『福島県原子力発電所安全確保技術検討会が取りまとめた 8項目の要求事項』に関する対応について

東京電力ホールディングス株式会社

2023年4月28日

要求事項①に対する検討状況

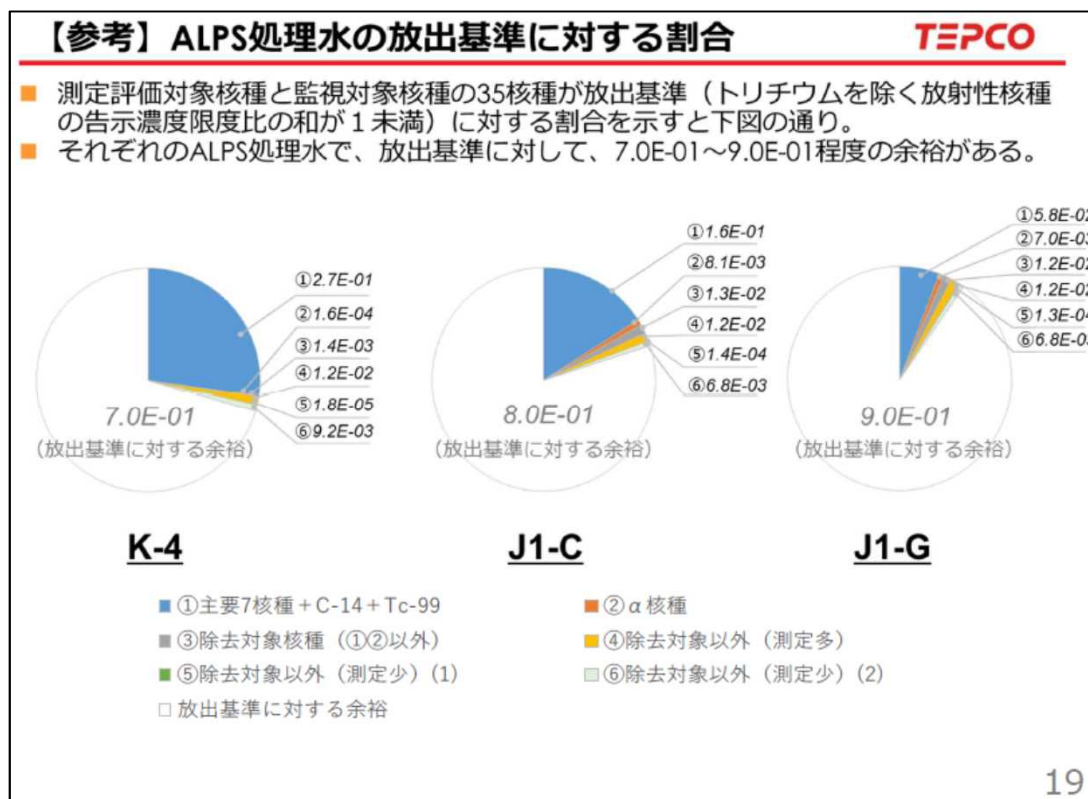
- K-4,J1-C、J1-GのALPS処理水の放出基準に対する割合が示されている（スライド19）がこの図が示していることがわかりません。①～⑥の合計が0.3、0.2、0.1となっているが、①～⑥以外の核種が残り、0.7、0.8、0.9含まれているということですか。

- K-4,J1-C、J1-GのALPS処理水の放出基準に対する割合が示されている（スライド19）①～⑥のうち、④～⑥の核種が何かを教えてください。

- 2023年2月9日に行われた第7回技術検討会の【議題1】(資料1 ALPS処理水の取り扱いに関する実施計画変更認可申請の状況について)で示した資料は、測定評価対象核種(29核種)と監視評価対象核種(6核種)の告示濃度比総和が、放出基準に対してどれほどの余裕があるかを示したもの。
- 当該資料は、原子力規制庁技術会合の資料を抜粋したものだが、技術会合資料の前後関係を省略したため意図が伝わらないものであった。
- そのため、次ページ以降に再度本内容を説明する。

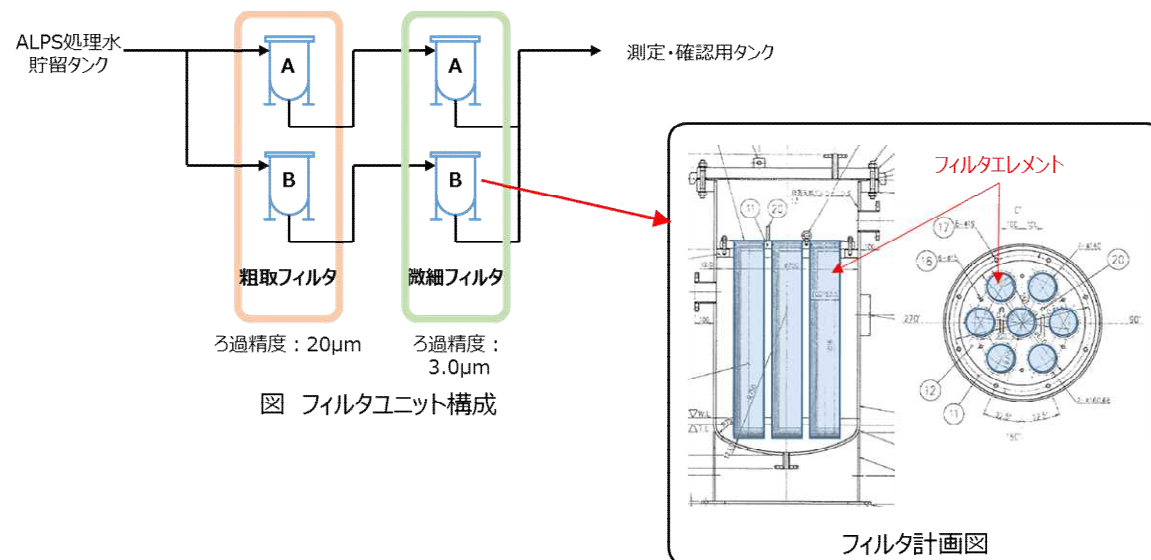
- フィルタの選定（ろ過精度20 μ m、3 μ m）理由について教えてください。

- 「フィルタは水質汚濁防止法におけるSSの捕集を想定して選定している。」とあり、それを基に、粗取フィルタを20 μ m、微細フィルタを3.0 μ mとしているが、「公共用水域の水質汚濁に係る環境基準（昭和46年12月28日環境庁告示第59号）」によると、SSの捕集のろ過材の孔径は1 μ mと定められている。フィルタ選定根拠として「フィルタは水質汚濁防止法におけるSSの捕集を想定して選定している。」とするのであれば、微細フィルタは3.0 μ mではなく1 μ m以下にすることが適切ではないか。

- フィルタは水質汚濁防止法におけるSS※の捕集を想定して選定している。現在、フィルタは粗取りフィルタと微細フィルタの2段構成を計画しているが、検討進捗によってフィルタの種類（ろ過精度）を変更する可能性がある。

- SS（浮遊物質）の基準は、水中に浮遊または懸濁している直径2mm以下の粒子状物質の量として、200mg/L未満（水質汚濁防止法）、100mg/L未満（福島県条例）となっている。
- 一方、貯留タンク群から測定・確認用設備の移送ラインに設けるフィルタは、汚染水処理系統における過去の粒径分布測定の結果から、ろ過精度20 μ m、3 μ mのものを暫定として採用することにしており、これによりSSの基準を満足していれば問題ない。
- また、SSの測定方法としては、1 μ mのフィルタで濾過し、濾紙に残留した物質の量を測定している。
- これまでのALPS処理水の分析においてSS基準は満足できていることから、ろ過精度20 μ m、3 μ mのフィルタで問題ないと考えている。
- なお、放出するタンク水のSSが基準を満足できない場合はさらにフィルタ径の小さいものを採用する、また、SSの基準は満足するもののフィルタ詰まり頻度が多く運転に支障を来すようであればフィルタ径を大きくするなど、SSの基準を満足しながら合理的な運用を図っていく。

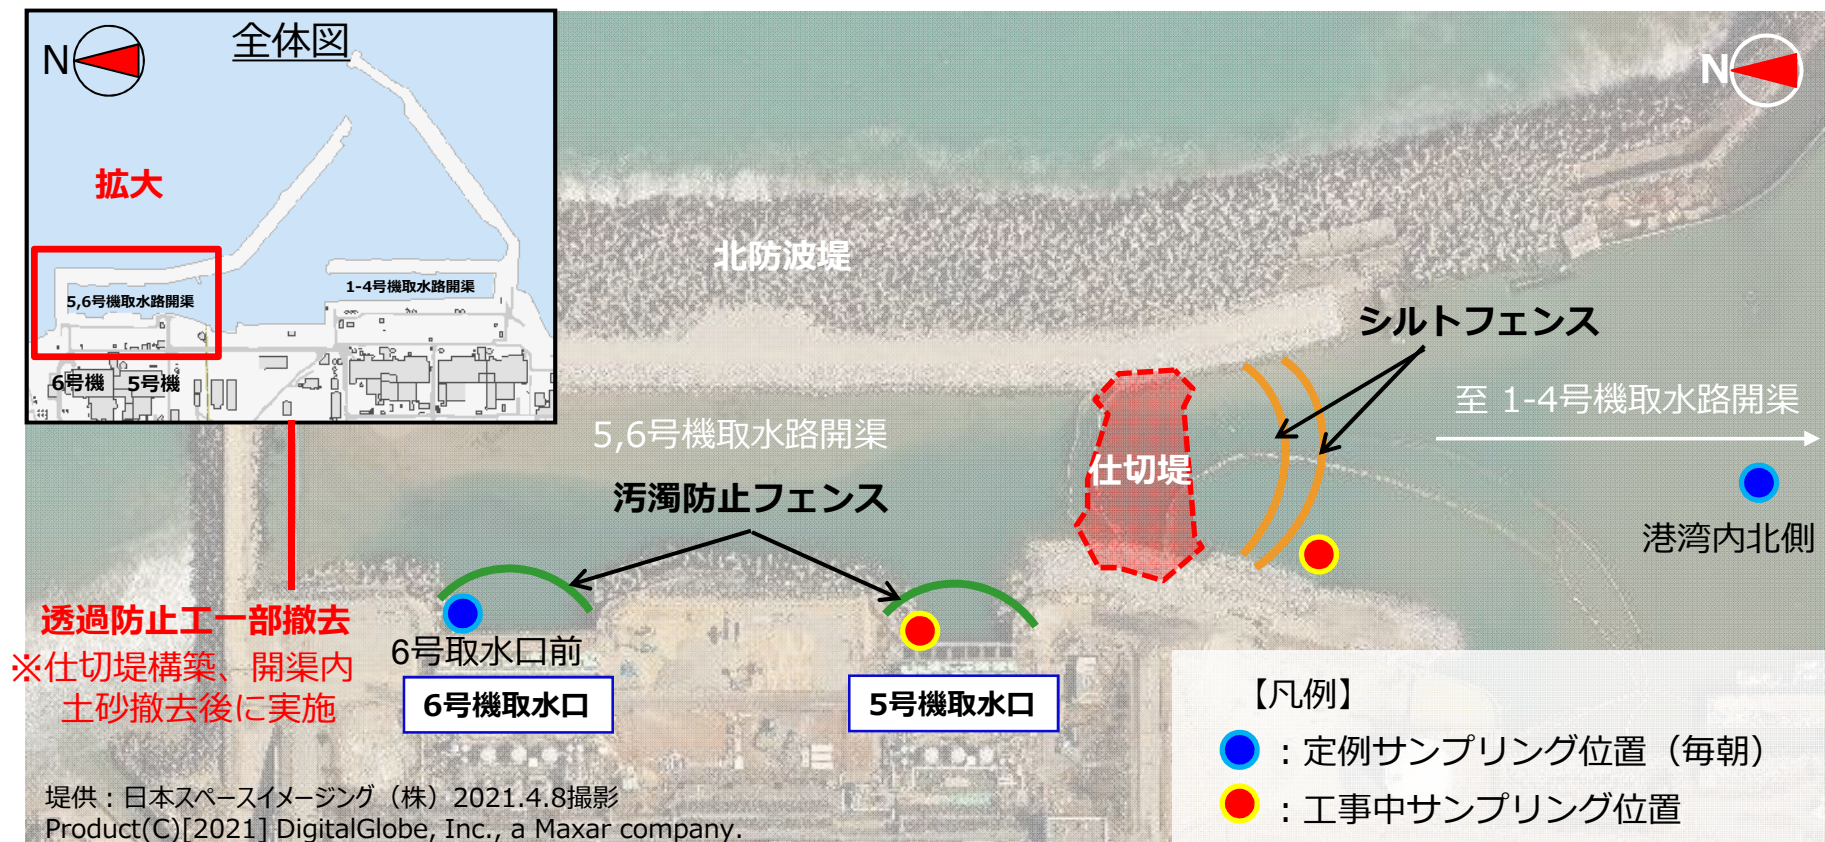
- 堆砂撤去（浚渫）は重機足場（捨石堤）部分を実施しないのですか。（黄色のハッチング範囲になっていないため念のため確認）

- 黄色のハッチング範囲が、福島県様から許可を頂いている堆砂撤去（浚渫）の範囲となります。重機足場（捨石堤）部分も堆砂撤去（浚渫）に一部干渉するが、6号機側の一部の範囲になる。

図 浚渫深さ設置根拠

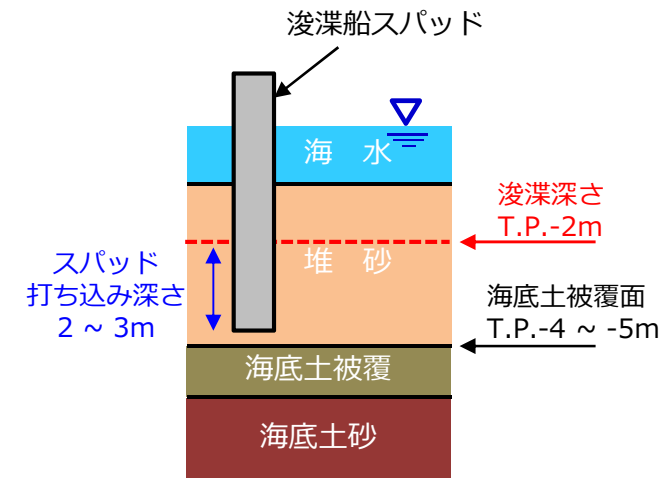
- P21（今回資料ではP46）の図を見ると重機足場部分の海底土の除去が行われないように見える。5、6号機の開渠は、放射性物質が堆積されていると推察されるため、全面にわたって、海底土を取り除く必要があると考える。要求事項が意図しているのは一部分の除去ではない。重機足場部分の海底土の除去について説明のこと。

- 浚渫で使用する作業船舶は、スパッド（船を安全に係留させるための杭）を海底に打ち込む必要があります。その打ち込み深さは2～3m必要であるため、T.P.-4～-5m程度の海底面にある海底土被覆を保護する観点でT.P.-2mを浚渫する深さとして設定しております（右図）。

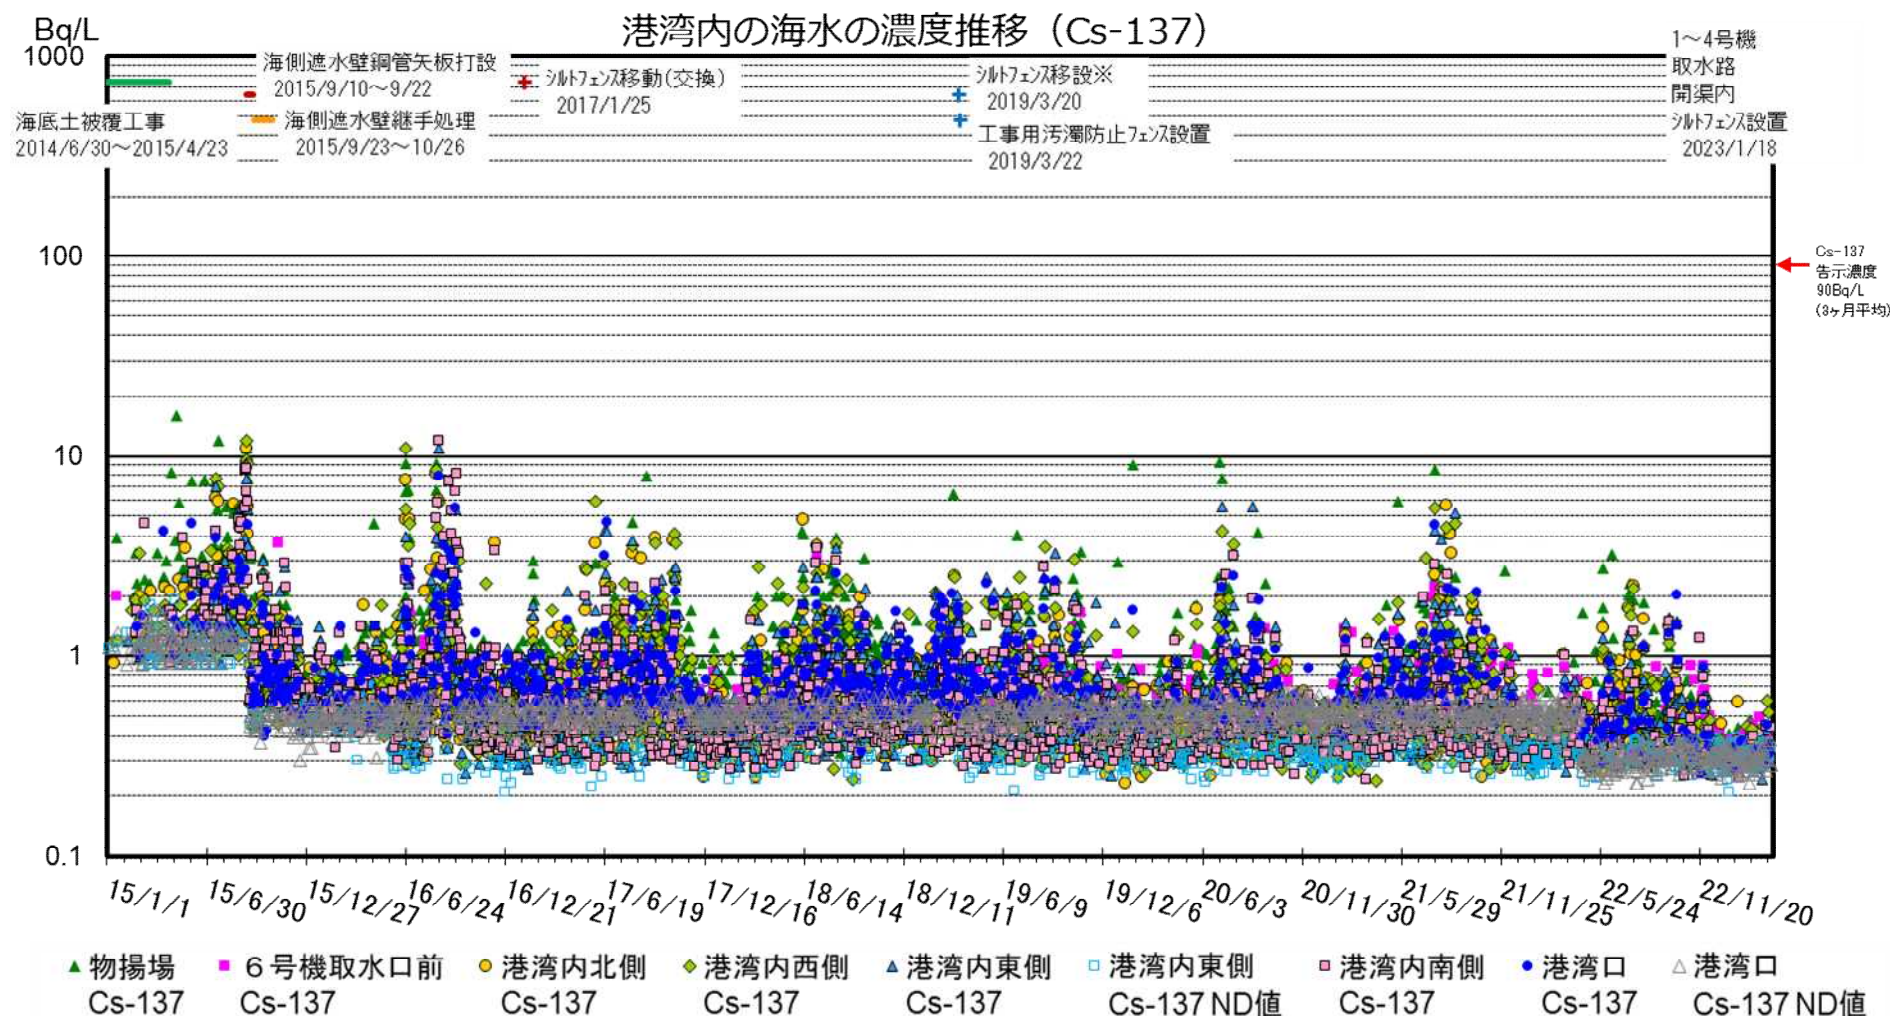
- 仕切堤が機能を失い1,4号港湾内の水が5,6号に流れて来た場合に取水モニタで検知が可能か。

- 福島第二原子力発電所での運転状況を踏まえると、取水・立坑モニタの警報設定値^{※1}とCs-137の検出限界値、および想定される平常値の関係は下図のようになると推察。
- モニタ設置の目的である、希釈用取水海水の変動状況を把握することは可能。
- 警報設定を超過した場合は、速やかにサンプリングを実施し異常有無の確認を行う。

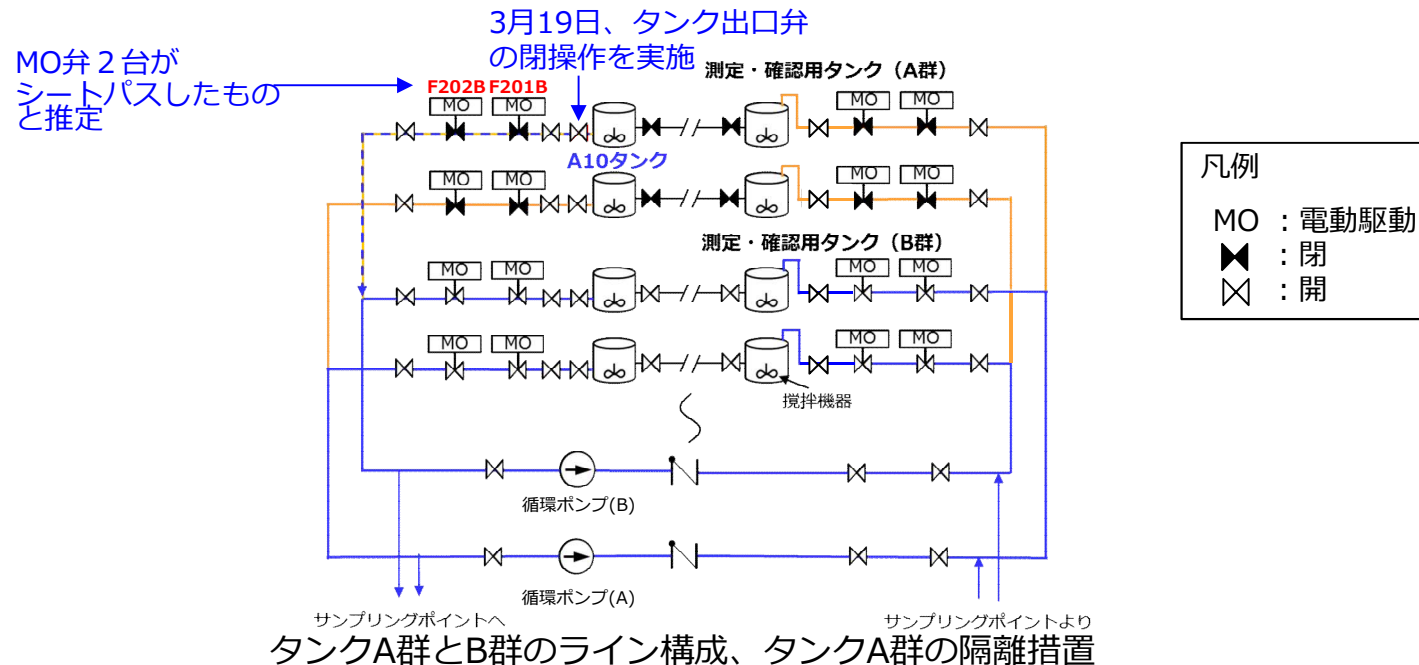
- 3月に発生したALPS処理水希釈放出設備 測定確認用タンクの水位低下 (MO弁のシートパス) について原因と対策について概要を説明してください。
- また、施工に問題があったとされておりますが、東電として施工の監督をどのようにされているのでしょうか。また、今回は東電の監督に問題はなかったのでしょうか。

- 詳細は次頁以降参照。
- 今回の事象の根本原因を踏まえて、東京電力の管理として以下の対策を実施していく。
 - 各機器に対して工場検査、現地検査の比較を行い、各検査項目の最後から機能の変更が無いよう、管理していく。
 - 工場出荷時から状態の変更 (機器の分解等) を行わない (工場検査時の機能を維持する)。
 - 現地で状態の変更が必要な場合は、機能回復できていることを確認する検査 (代替手段を含む) を実施する。
 - 今回の電動弁のような特殊な構造、あるいは新規導入品に対して、設備設置段階から操作手順、分解手順等について製作メーカーに直接確認する、あるいは予備を購入して直接操作・分解する等して、知識の拡充を図る。

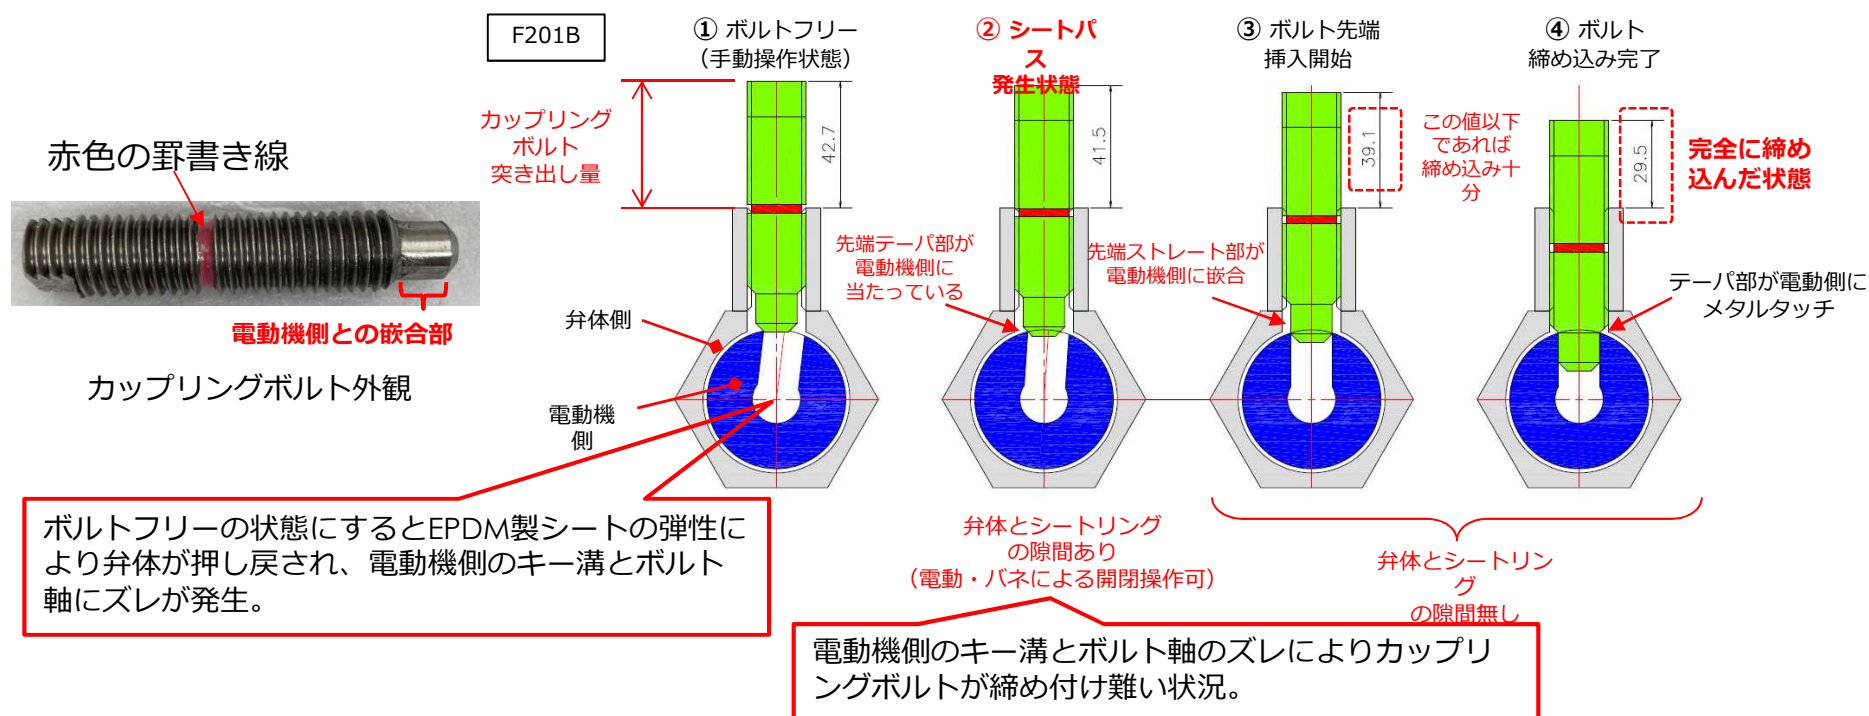
- カップリングボルト締め込み量と、弁体の状態（遠隔操作による動作可否含む）を確認。
 - 下図②の状態では電動・バネによる開閉操作が可能であることを確認（但し、弁体とシートリングの隙間あり）。
 - 下図③（ボルト先端ストレート部がわずかも電動機側に嵌合した状態）では、弁体とシートリングに隙間はなし。

【シートパスの原因】 カップリングボルトの締め込みが十分でないと電動機側と弁体側の駆動軸に遊びが生じ、弁体に十分な面圧が確保できずシートパスが発生。

- 分解点検結果から、200A弁についてはボルト突き出し量が39mm（余裕を見て35mm）以下であれば、弁体とシートリングに隙間が発生せずシート機能は健全と判断。
 - 他200A弁のボルト突き出し量は全て35mm以下であることを確認済み。

【参考】海水＋ALPS処理水 ろ過後ろ紙の状況

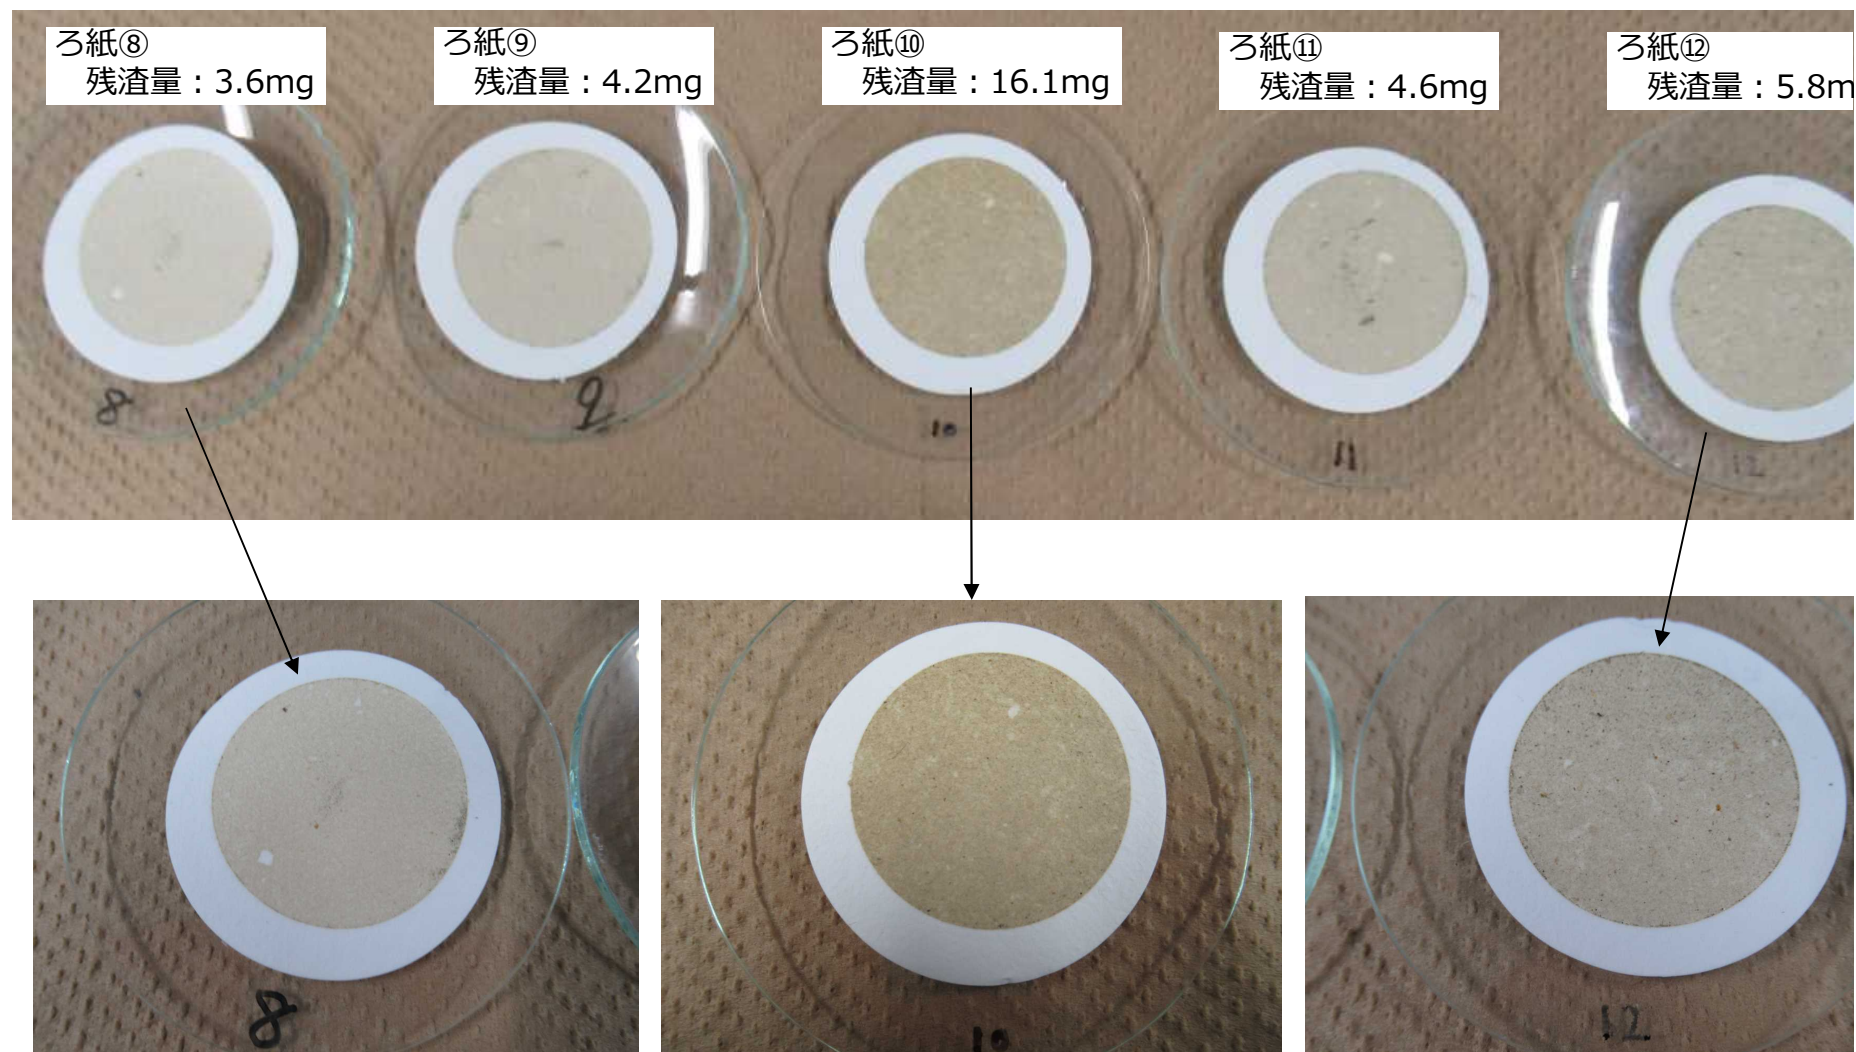
- 海水と処理水の混合実験について以下質問を8月にしています。その後の検討状況を教えてください。
- 混合後10分経過後の動画を見ると白い微粒子があるように見えます。析出の有無を水中のパーティクルカウンター等により定量的に評価できないでしょうか
- スターラー攪拌しているが、実際は配管の合流による混合です。スターラーによる攪拌で設備における混合希釈を再現できているのでしょうか。
- 処理水と比較のためのブランク水についても、あわせて同様に実験するべきではないでしょうか。
- 混合後の経過観察は10分で十分ですか。数時間は必要ないですか。
- 実験するにあたり処理水、海水、混合後の処理水について、基本的なデータ（温度、ph、塩分濃度等）が必要ではないでしょうか。

【評価】懸濁物質濃度は海水のみが1.09mg/L、海水+ALPS処理水が1.10mg/Lと明確な差はなく、海水へのALPS処理水の影響は確認されなかった。
